Ref. Verificación Estructural Sala de Servidores INC

El presente documento fue realizado en el marco del Apoyo Técnico que LKSUR brinda a CONSTRUCIA URUGUAY SRL.

Fig.01 : Croquis de estructura

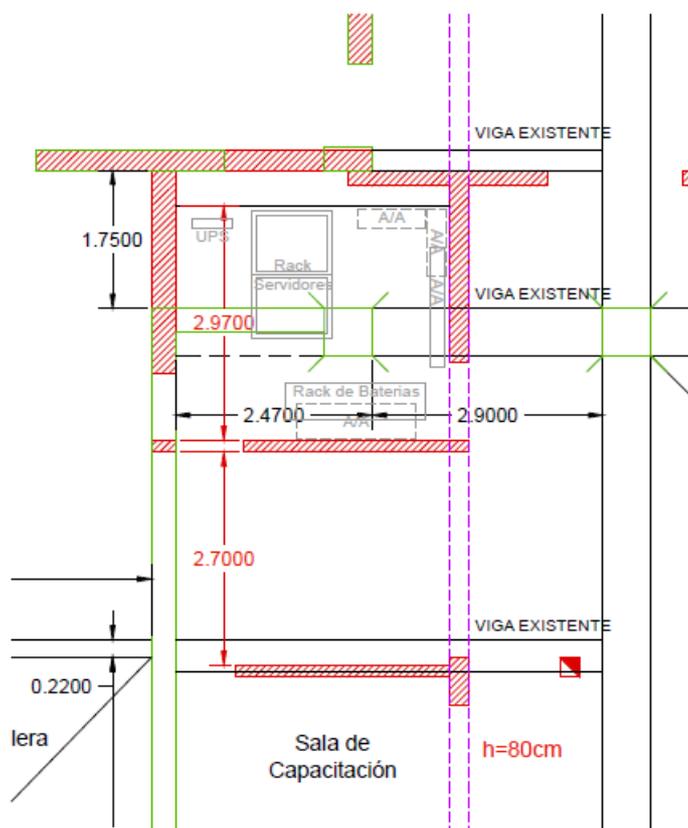
La conclusión abordada es que las cargas son excesivas para el tipo de estructura sobre el cual se apoya. El banco de baterías es el elemento más crítico por tratarse de una carga puntual de 918 kg, la que trasmite a la losa una carga de 1.200 kg/m². Esta carga sobrepasa ampliamente cualquier sobrecarga de uso de diseño esperable (por lo general van de los 150 a los 400 kg/m² en los casos de mayor exigencia) y, en este caso, originalmente la losa fue diseñada como azotea, por lo que puede esperarse que las cargas de diseño sean aún menores.

Además, si tomamos como referencia los cateos realizados en la losa de la sala de capacitación, donde se identificó una losa de hormigón armado de 10 cm de espesor con armadura de acero común de diámetro 10 mm y separación de 20 cm x 20 cm, se puede concluir que la resistencia de esta losa está claramente por debajo de la necesaria para resistir las cargas.

El Rack de Servidores, que actualmente tiene una carga de 390 kg incluyendo su peso propio (según los datos suministrados), también está cargando excesivamente sobre la losa.

Según las inspecciones realizadas, creemos que la existencia de un pilar (y sus cartelas) que muere en ese nivel y se encuentra en el centro de la sala de servidores está absorbiendo parte de las cargas y dando rigidez a la estructura, esto ha permitido que no se ocasionen daños visibles en la estructura, por el momento. De todos modos, la recomendación es retirar los equipos de ese nivel porque sus pesos son excesivos para la estructura en cuestión.

Fig.02 : Croquis con solución sugerida

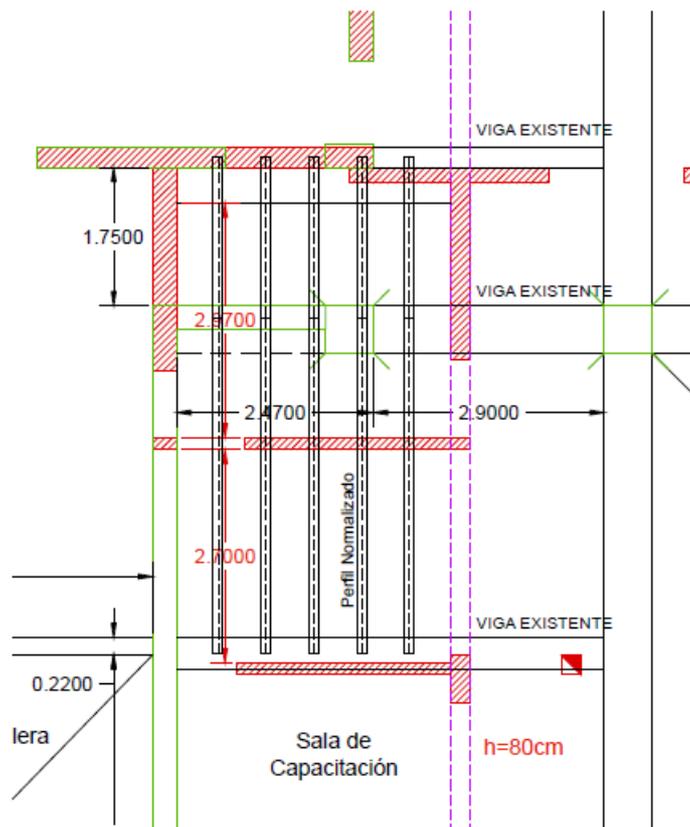
A continuación, se adjunta croquis de estructura de la situación actual detectada y un croquis con la solución sugerida, que en caso de que se opte por mantener la sala en el sitio actual, deberá desmontarse para verificar la estructura existente y para construir el emparrillado metálico que resulta del cálculo posterior.

Lo ideal sería que la sala de servidores se ubicara en planta baja, apoyando los equipos sobre un contrapiso sobre terreno y no sobre una losa elevada, como es la situación actual. En caso de no encontrarse un lugar más adecuado para la ubicación de la sala de servidores, debería generarse un emparrillado de vigas metálicas – a dimensionar- de modo de apoyar sobre ellas los equipos. Estas vigas metálicas deben descargar en las vigas de hormigón existentes en la estructura.

Para evaluar que esto sea posible y diseñar la solución deben realizarse cateos más invasivos de la estructura existente, por lo tanto, **no recomendamos ejecutar los cateos con la losa cargada con los equipos**. Debería retirarse el banco de baterías y los equipos que ejercen mayor sobrecarga.
